島根原子力発電所
敷地周辺陸域の活断層評価
(コメント回答)

平成27年9月9日
中国電力株式会社

審査会合等における主なコメント

下宇部尾東 貫入岩付近の堆積岩の岩種
 岩種特定に係る薄片観察(露頭観察結果と試料採取位置)

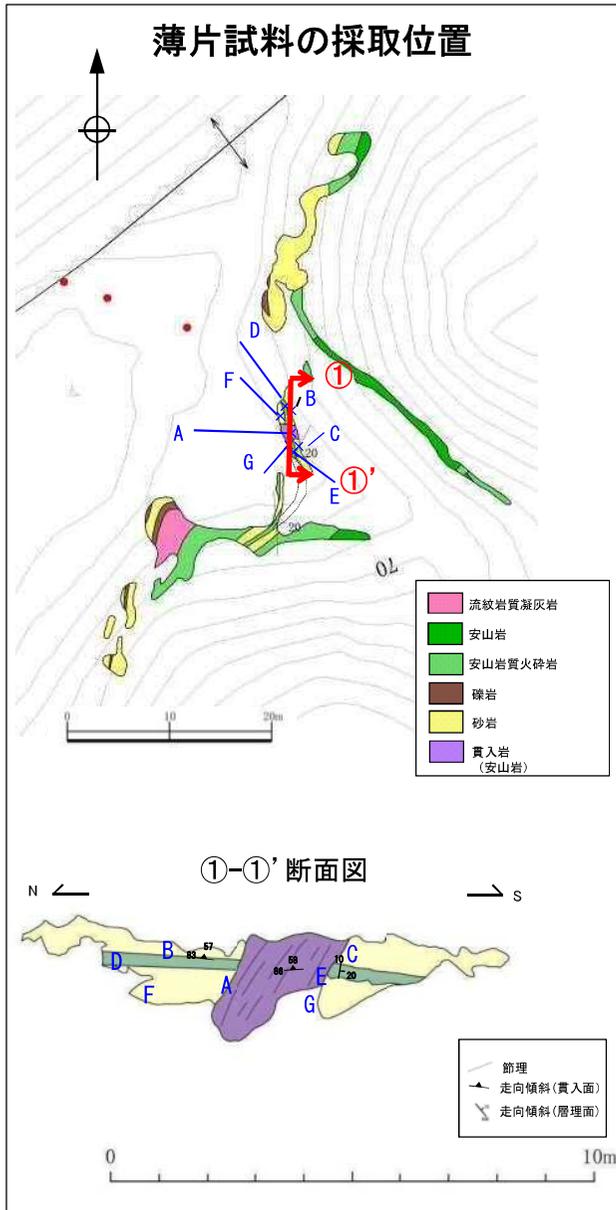
コメント内容:
 下宇部尾東のはぎ取り調査のうち貫入岩付近における堆積岩の岩種区分について詳細な説明を行うこと。

試料B, 試料C
 砂岩
 礫分をほとんど含まない細粒な岩石。
 岩石の表面は円滑。

試料D, 試料E
 安山岩質火砕岩
 礫質で岩石の表面は粗粒。

試料F, 試料G
 砂岩
 礫分を僅かに含む細粒な岩石。
 岩石の表面は円滑。

試料A
 貫入岩
 細粒で緻密である。
 貫入面と同方向の割れ目が発達。

下宇部尾東貫入岩付近の堆積岩の岩種 岩種特定に係る薄片観察

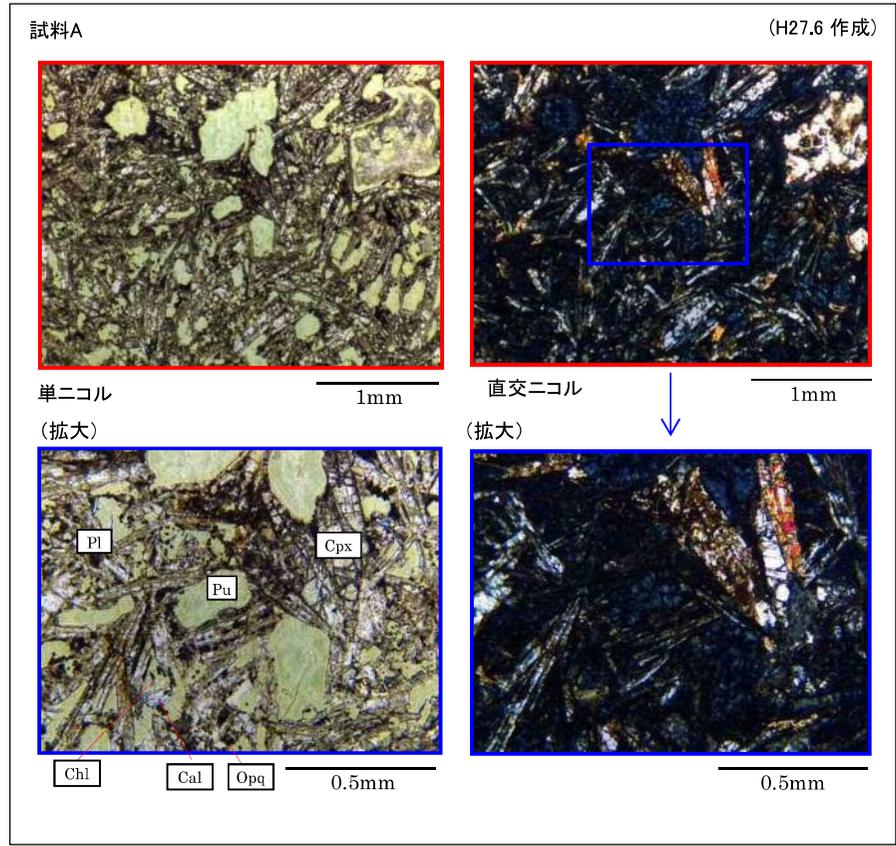
| No. | コメント要旨 |
|-----|---|
| 1 | 下宇部尾東のはぎ取り調査のうち貫入岩付近における堆積岩の岩種区分について詳細な説明を行うこと。(第257回審査会合において説明) 下宇部尾東のはぎ取り調査において認められるパンペリー石の変質起源について詳細な説明を行うこと。 |

- ・試料Aは、長さ0.5mm程度の斜長石が発達し、単斜輝石等が変質したと考えられるパンペリー石からなる。
- ・原岩は斜長石および輝石からなると考えられることから、貫入岩(玄武岩)であると判断される。

下宇部尾東 岩種区分 コア観察結果(SE-4, SE-5, SE-6)

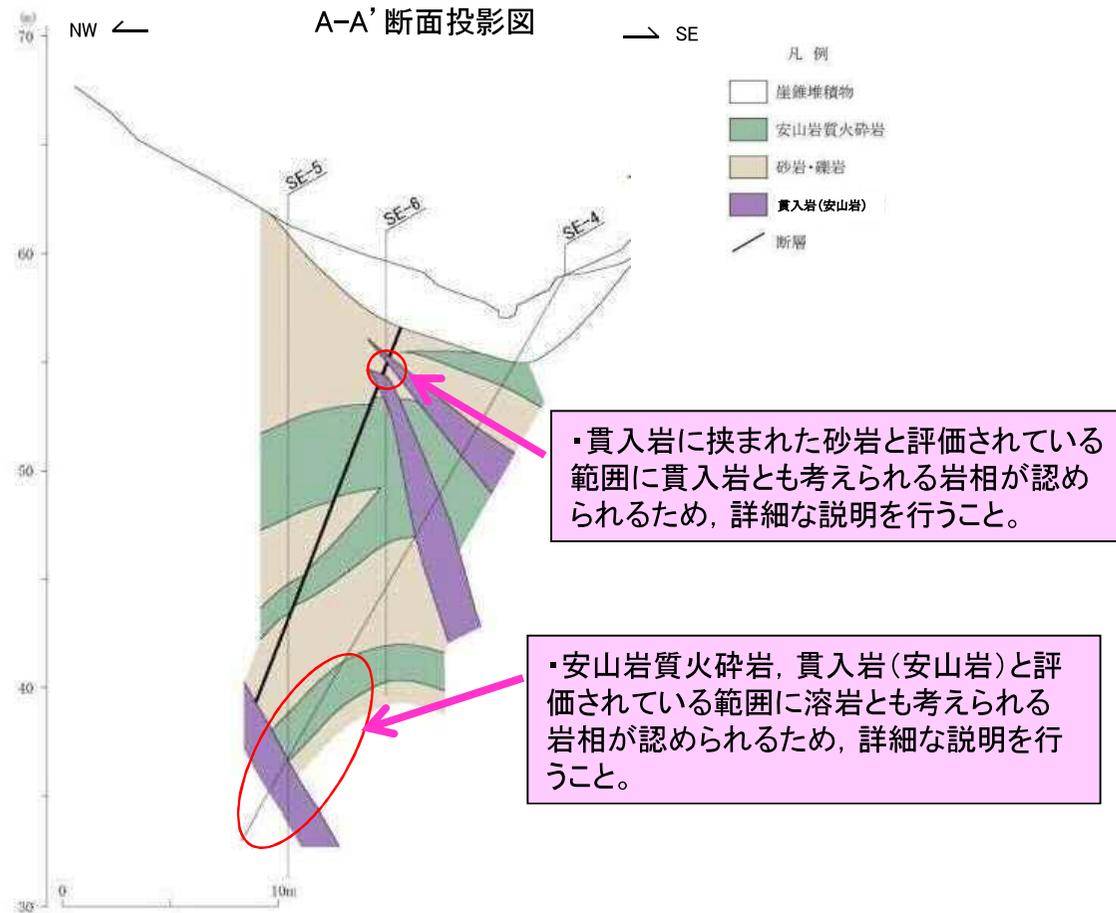
下宇部尾東のボーリングコアにおいて認められた安山岩について、岩種区分の詳細な説明を行うこと。

※薄片観察結果より、貫入岩(安山岩・玄武岩類)とする。

下宇部尾東 岩種区分
帯磁率測定結果(SE-4)

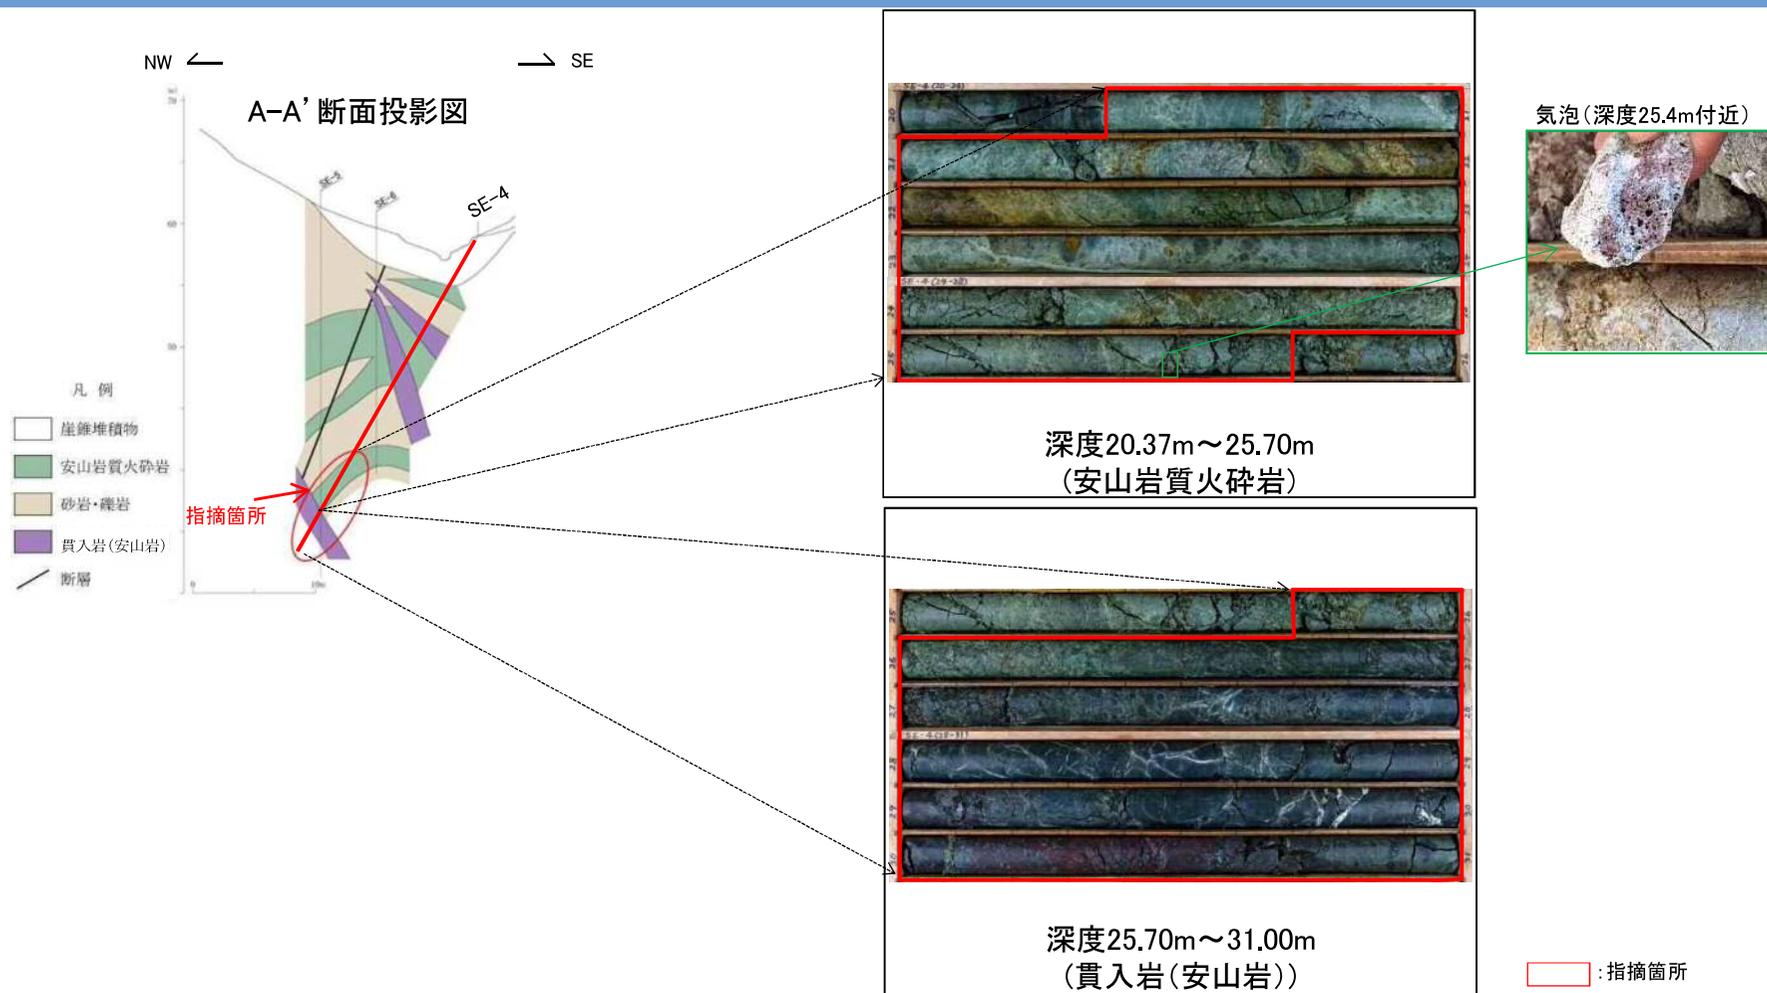
| No. | コメント要旨 |
|-----|---|
| 2 | <p data-bbox="427 376 1957 491">下宇部尾東のボーリングコアにおいて認められた安山岩について、岩種区分の詳細な説明を行うこと。(第257回審査会合において説明)</p> <p data-bbox="427 517 1980 632">下宇部尾東地点の見直し後の地質断面図の安山岩(溶岩)と安山岩質火砕岩の堆積関係について、考え方を示すこと。</p> |

- ・指摘箇所の帯磁率測定の結果、安山岩質火砕岩の帯磁率は、概ね 10^{-4} SIオーダーであり、物理探査学会(2012)の堆積岩(砂岩)の帯磁率の最頻値とほぼ同程度であった。
- ・また、指摘箇所の貫入岩(安山岩)の帯磁率は、概ね 10^{-3} SIオーダーであり、物理探査学会(2012)の安山岩の帯磁率最頻値とほぼ同程度であった。

森山 トレンチ調査 トレンチ調査結果

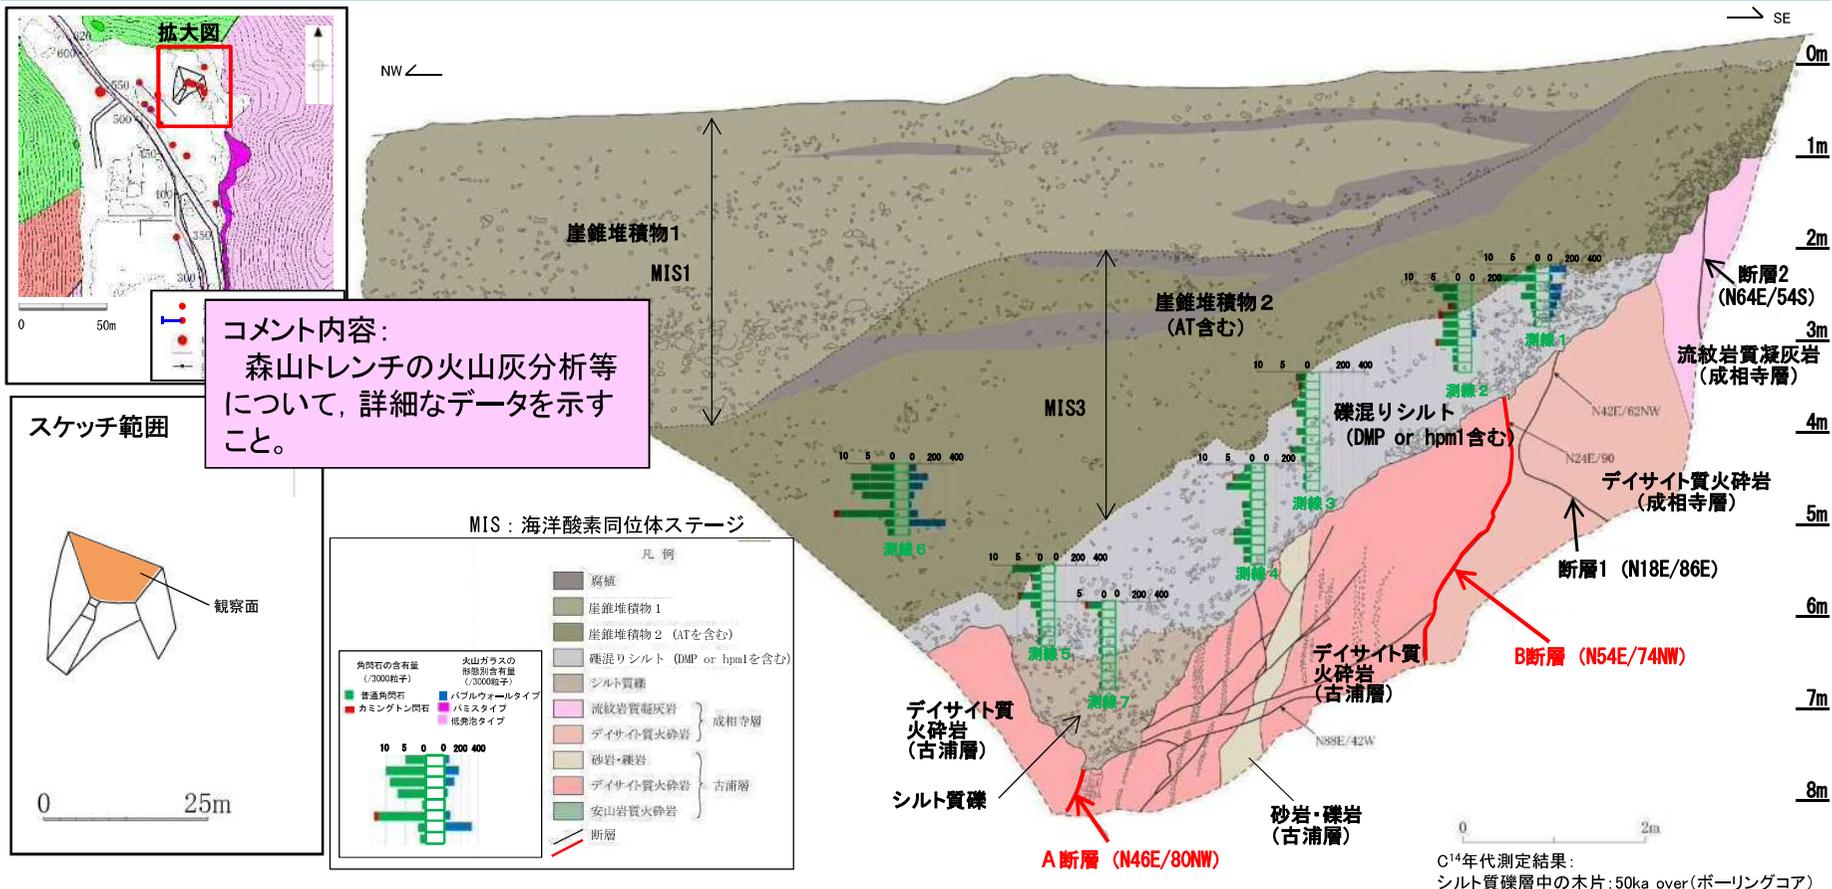
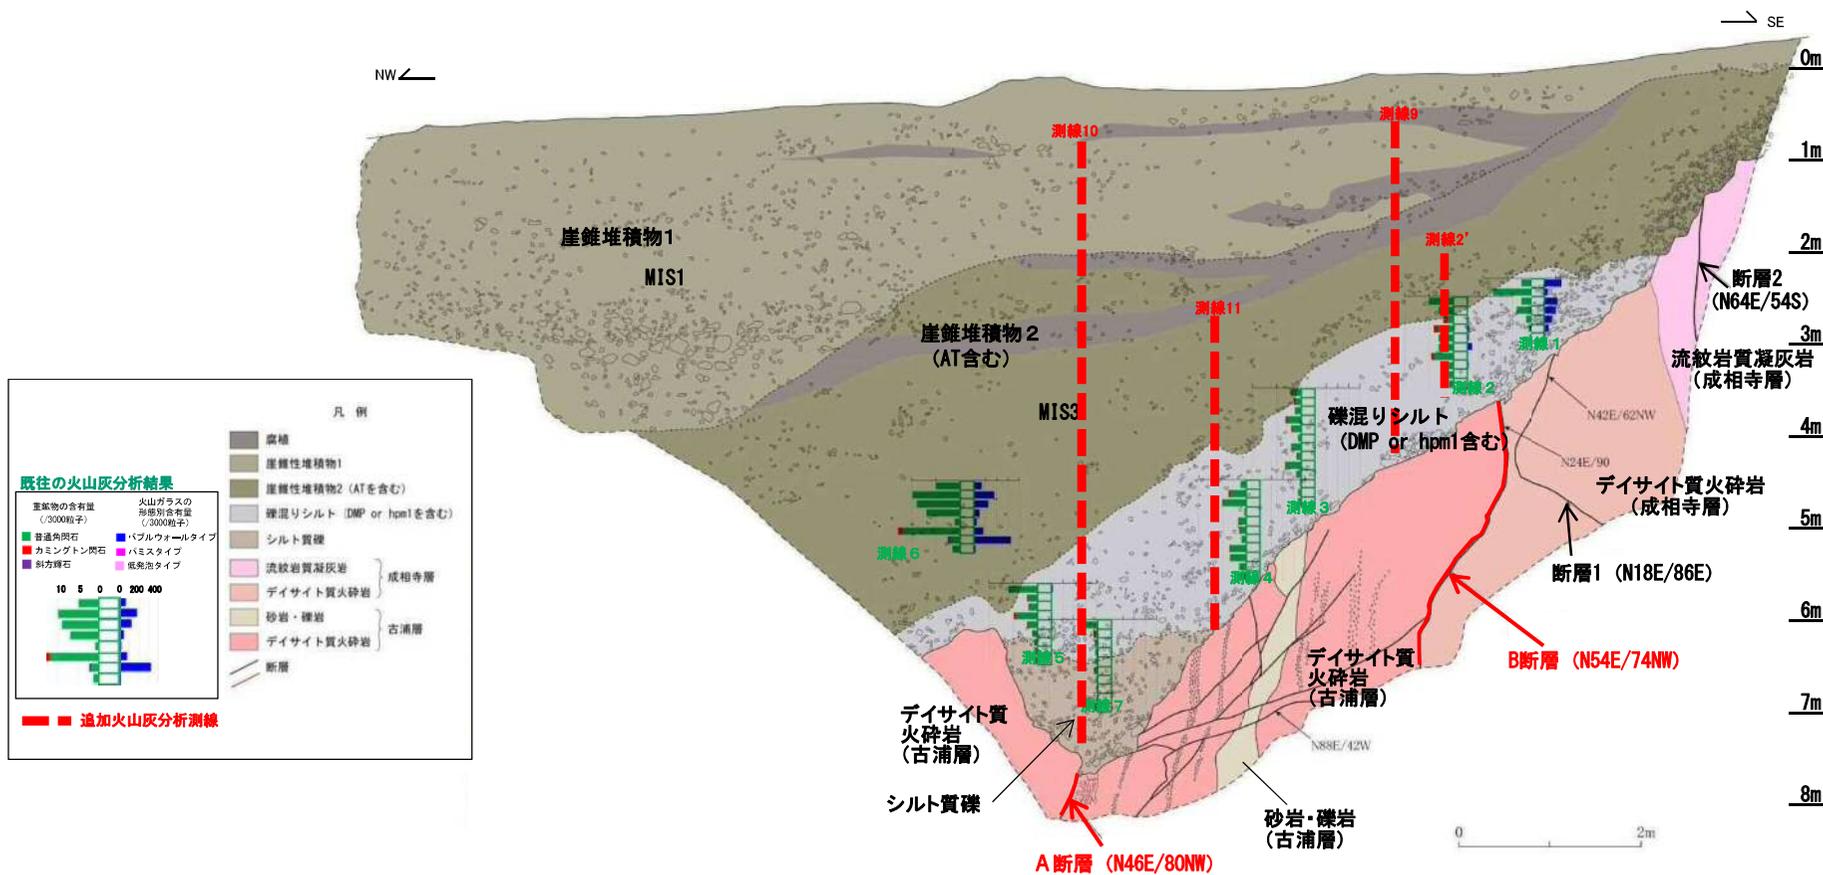
コメント内容:
森山トレンチの火山灰分析等
について、詳細なデータを示す
こと。

【堆積層の形成年代】

- 崖錐堆積物2層は、ATを含むことから、MIS3層準と考えられる。
- 礫混りシルト層は、hpm1もしくはDMPが確認されていること及びMIS3層準に覆われていることから、MIS5e以前の地層と考えられる。
- シルト質礫層は、GHo (普通角閃石)とCum (カミングトン閃石)はほとんど含まれていないこと及び礫混りシルト層に覆われていることから、MIS5eより古い地層と考えられる。

【断層の活動性評価】

- A断層は、シルト質礫層に変位・変形を与えていないことから、後期更新世以降の断層活動は認められない。
- B断層は、礫混りシルト層に変位・変形を与えていないことから、後期更新世以降の断層活動は認められない。

海底面調査結果及び地表地質踏査結果(男島, 女島)

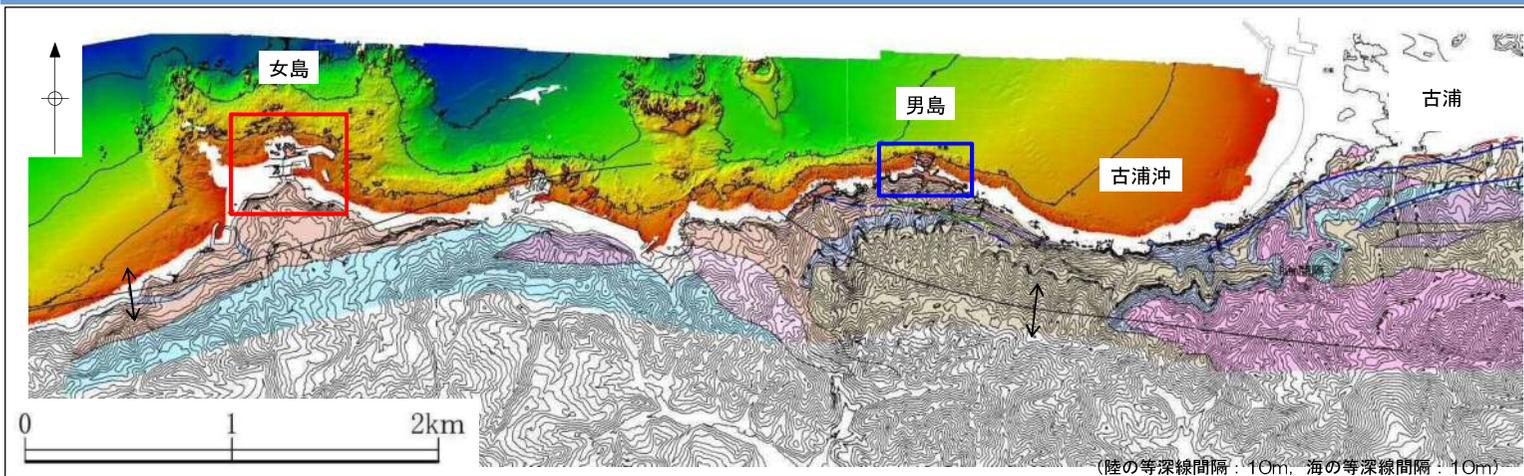
コメント内容:
女島地点の海岸部における泥岩と火山角礫岩との境界部の写真を提示すること。

- 火山角礫岩と泥岩との地質境界において、断層の存否を詳細に確認するため、はぎ取り調査を実施した。
- はぎ取り調査の結果、火山角礫岩と泥岩との地質境界は密着しており、断層は認められない。

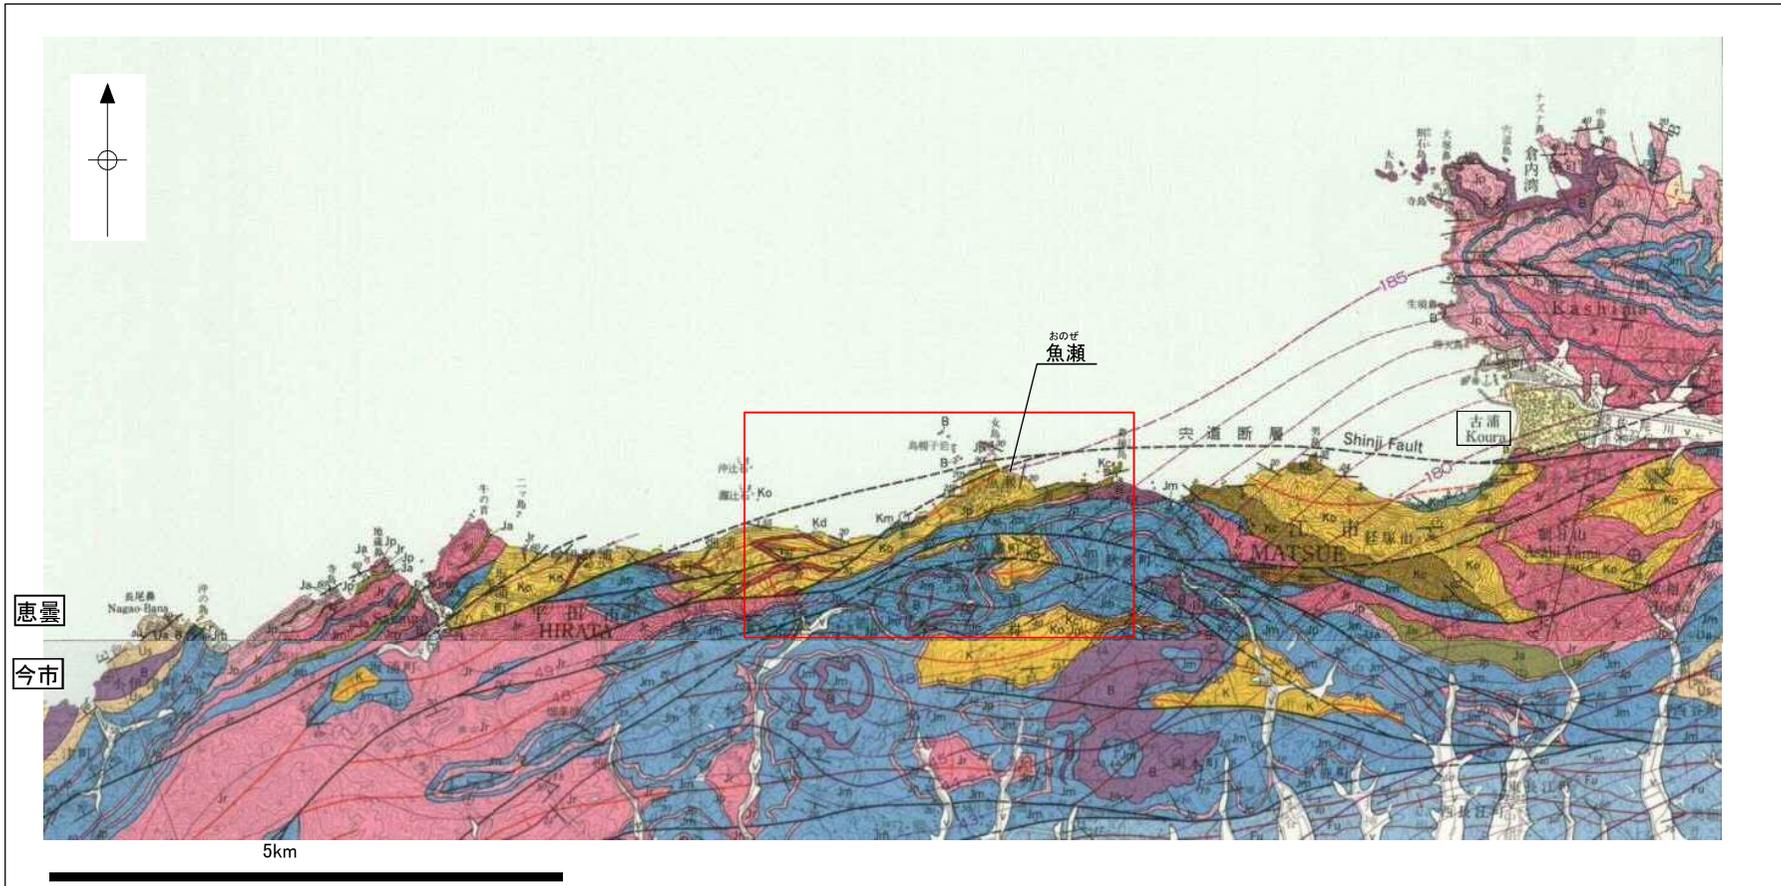
女島地点において、現時点のボーリング調査のみでは、地層の急傾斜部及び貫入岩と母岩の接触部に断層の存在が否定できないことから、追加のボーリング調査を検討すること。

・鹿野・中野(1986)によると、地質断層としての宍道断層について、「古浦から西方での行方は確認されていないが、その延長に当たる魚瀬や、更に西方に宍道断層と同規模の北上がり高角逆断層があることから、それに続く可能性が高い。宍道断層やその延長部に当たる断層の南側にある断層の多くは北あるいは南傾斜40-90°の逆断層で宍道断層同様複背斜を切っており、恐らく宍道断層とほぼ同時期に形成された。(中略) 東隣境港における研究(鹿野・吉田, 1985)では、これらの地質構造は牛切層-松江層の堆積期に南北-北北西-南南東方向の最大水平圧縮応力下で形成されたと考えられている。」とされている。
